**3-я очередь углепогрузочного комплекса
в порту Восточный**

**Водопроводная насосная станция технологического
и противопожарного водоснабжения**

**Конструкции железобетонные
(Дополнения к Тому 139)**

**Извещение об изменении
№ 28-16 от 15.03.2016 г.**

Схема расположения фундаментов под оборудование, переходных мостиков, стоек и опор под трубопроводы, пробиваемых проемов

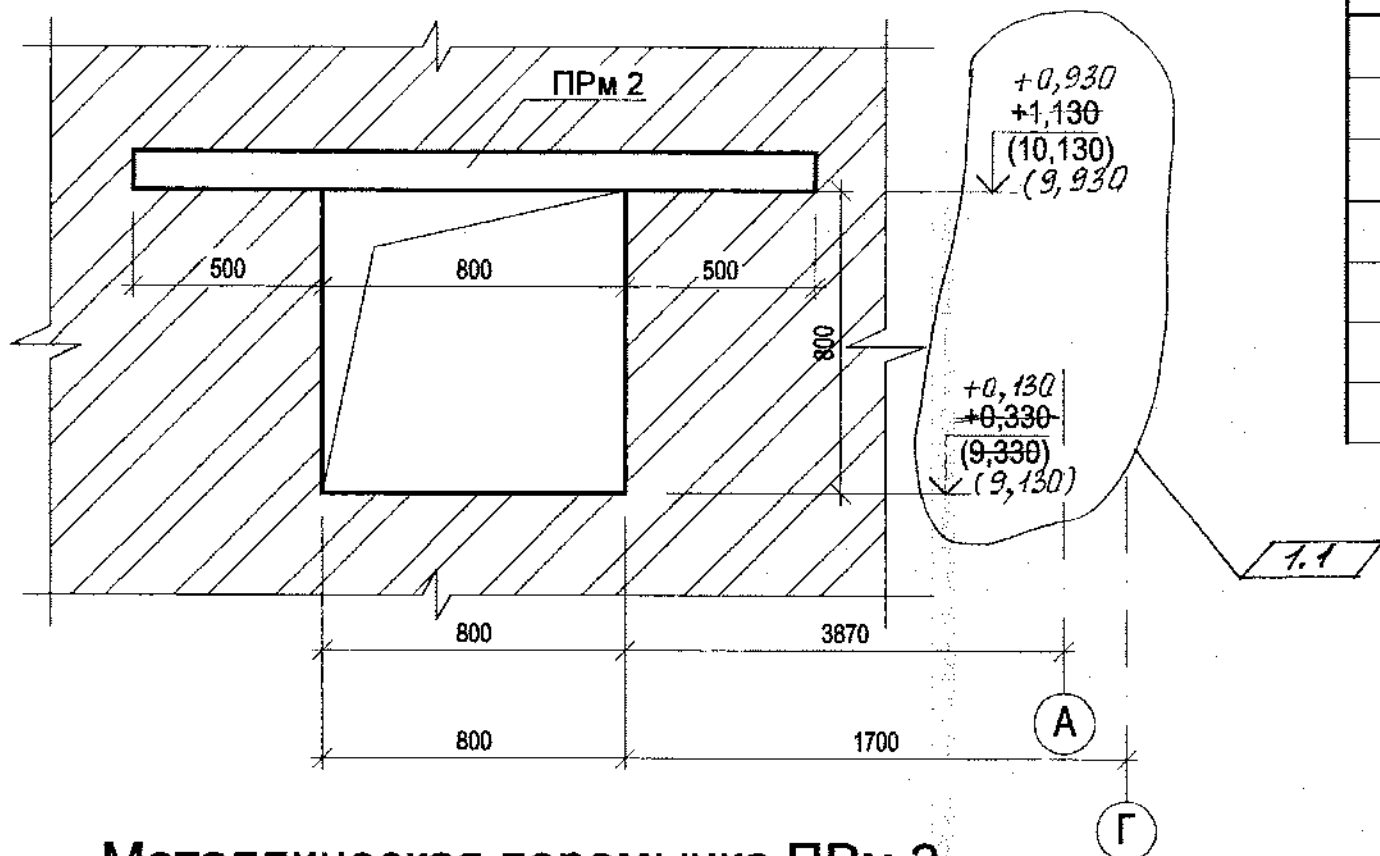
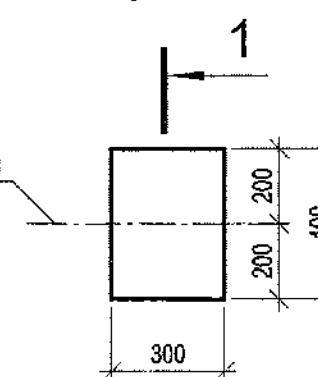
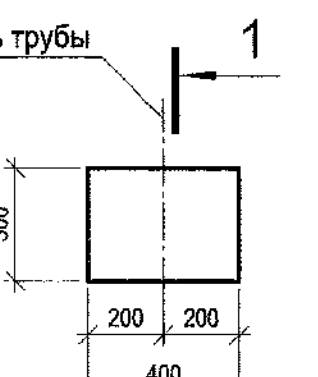
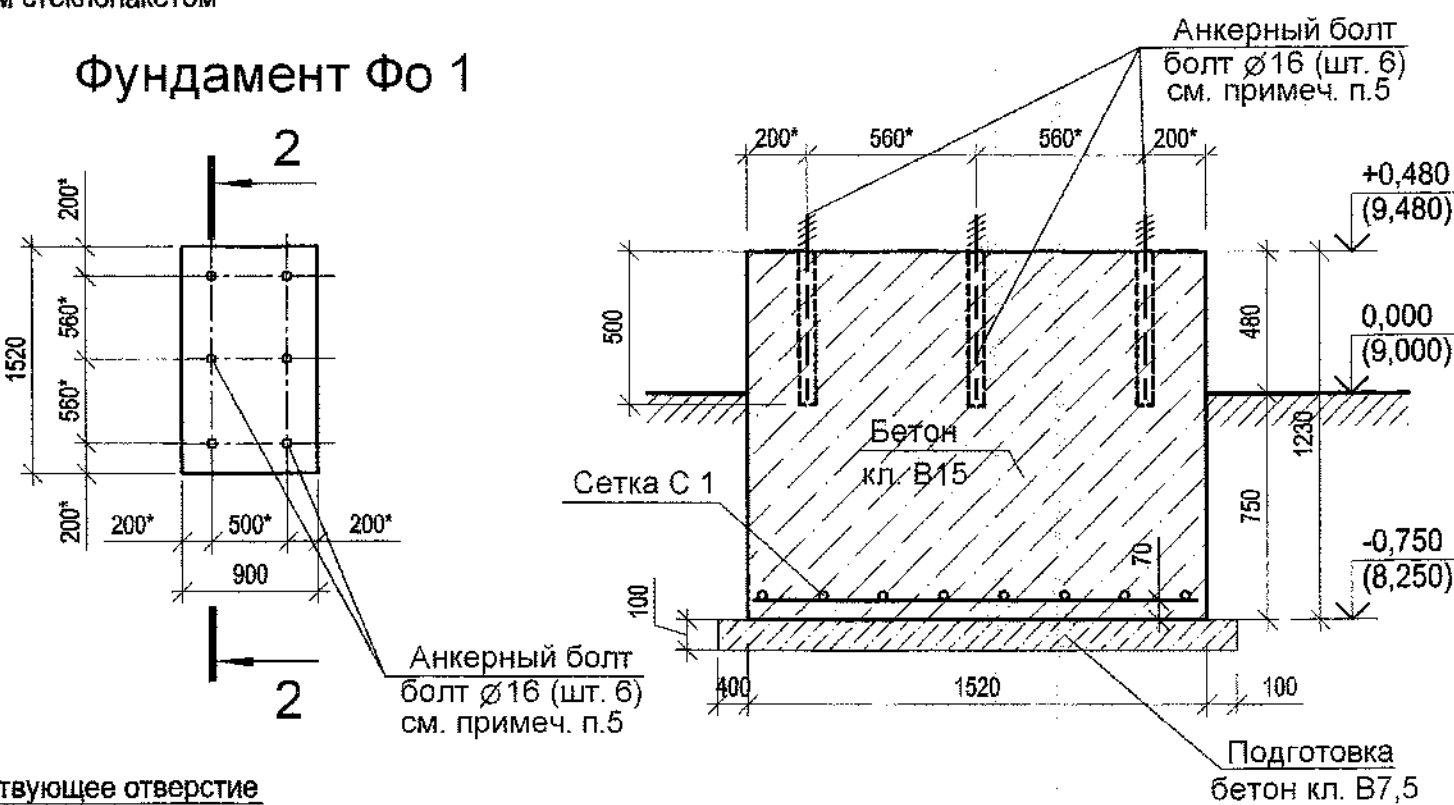
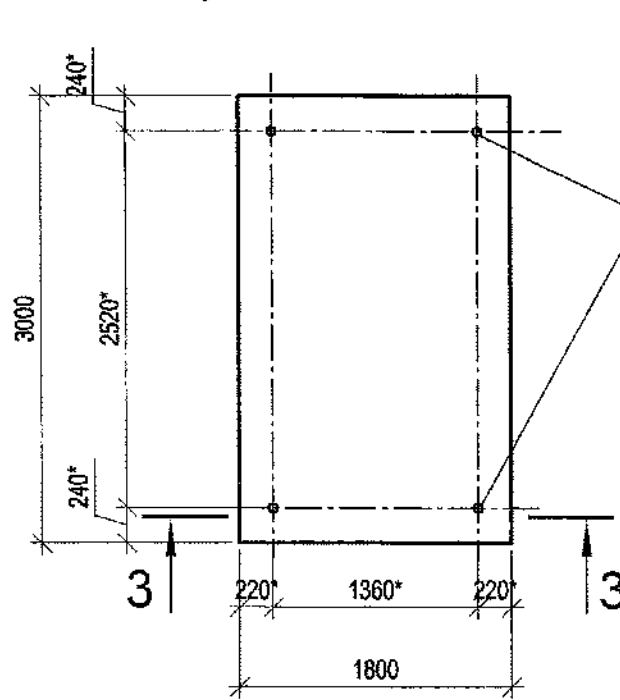
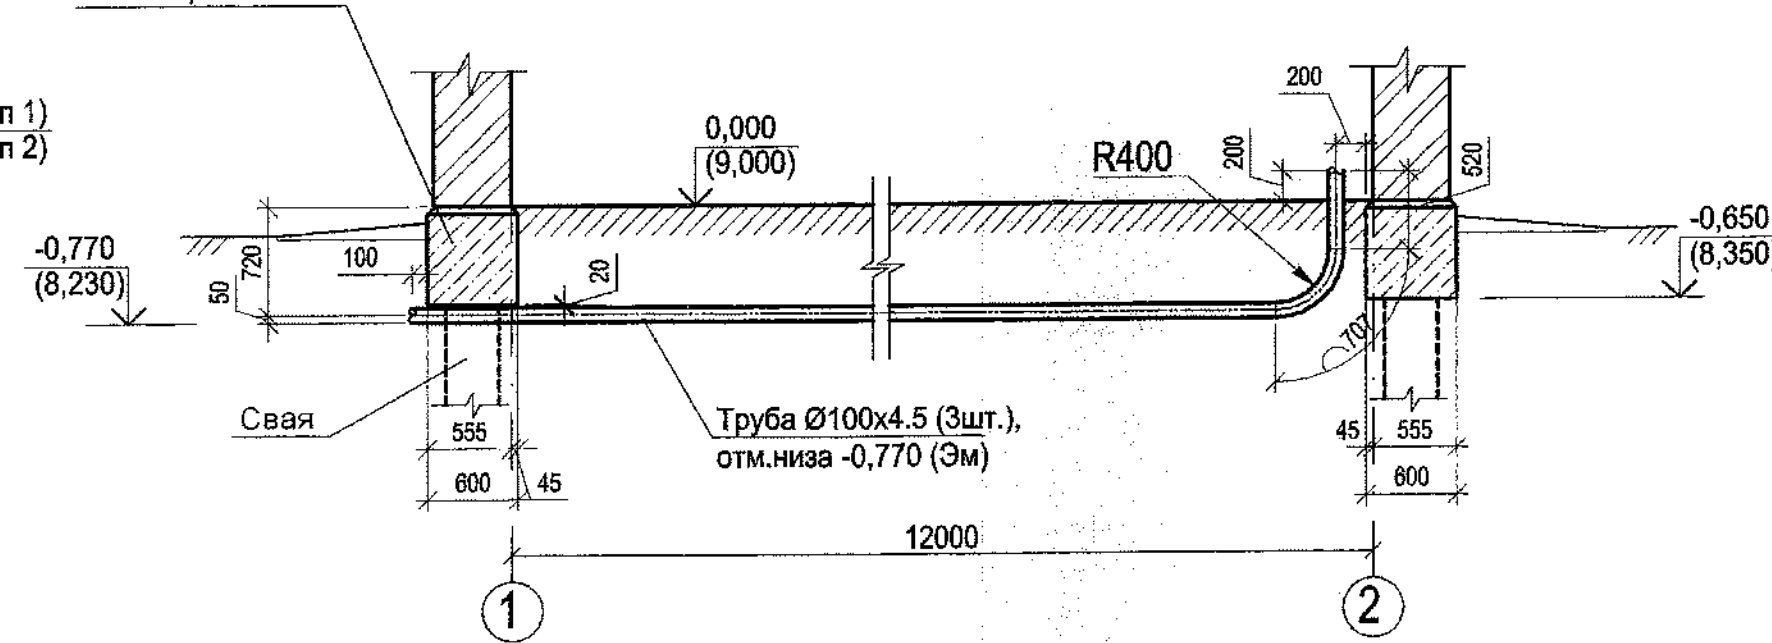
Изм.	Лист	Содержание изменения	Код	Примечание
1	2	В связи с изменением технологического задания в чертежи внесены следующие изменения: Лист с инв.№76070 аннулируется с заменой на новый лист. На схеме расположения фундаментов под оборудование, переходных мостиков, стоек и опор под трубопроводы, пробиваемых проемов откорректированы привязки стоек и опор под трубопроводы. Существующие проемы по оси 2 заполнить окнами из профиля ПВХ с двойным стеклопакетом	1	Нов.инв.№76296
	5	На листе «Перемычка металлическая ПРМ 2» изменены отметки пробиваемого проема		Инв.№76073
	6; 7	На листах «Стойки Ст1...Ст6», «Стойка Ст 7» откорректированы длины стоек, внесены изменения в спецификации		Инв.№76074; 76075
	9	Лист с инв.№76125 аннулируется с заменой на новый лист с инв.№76297. В примечании исключен п.2 о демонтаже сэндвич панелей. На схеме покрытия, фрагментах 1, 2 исключены лишние балки.		Нов.инв.№76297
